## REGULAMENTO GERAL

**PROPOSTAS DE ALTERAÇÃO AOS REGULAMENTOS PARA 2016**  
(A aprovar na Assembleia Geral de 29 Novembro 2015)

**PROPOSTA Nº 3 – Regulamento 1/8 Pista**

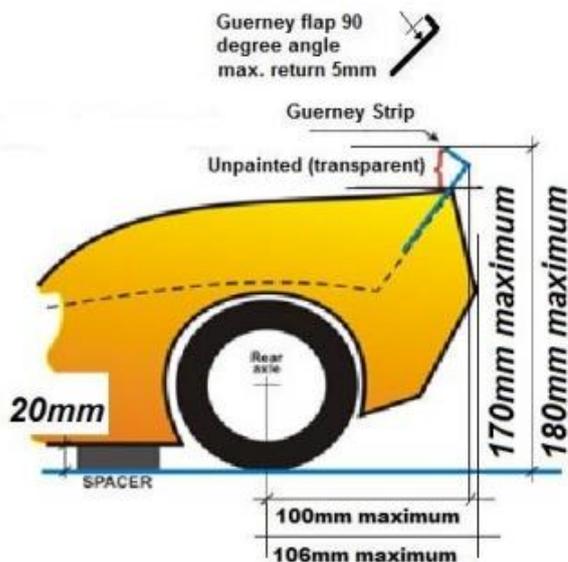
c) O aileron pode ter uma dobra única, com o máximo de 5mm, e com um ângulo de 90° em relação á asa.

c) O aileron pode ter uma dobra única, com o máximo de 5mm, e com um ângulo de 90° em relação á asa, em que a medida máxima entre o eixo traseiro e o seu ponto mais distante é de 100mm (ver fig.)
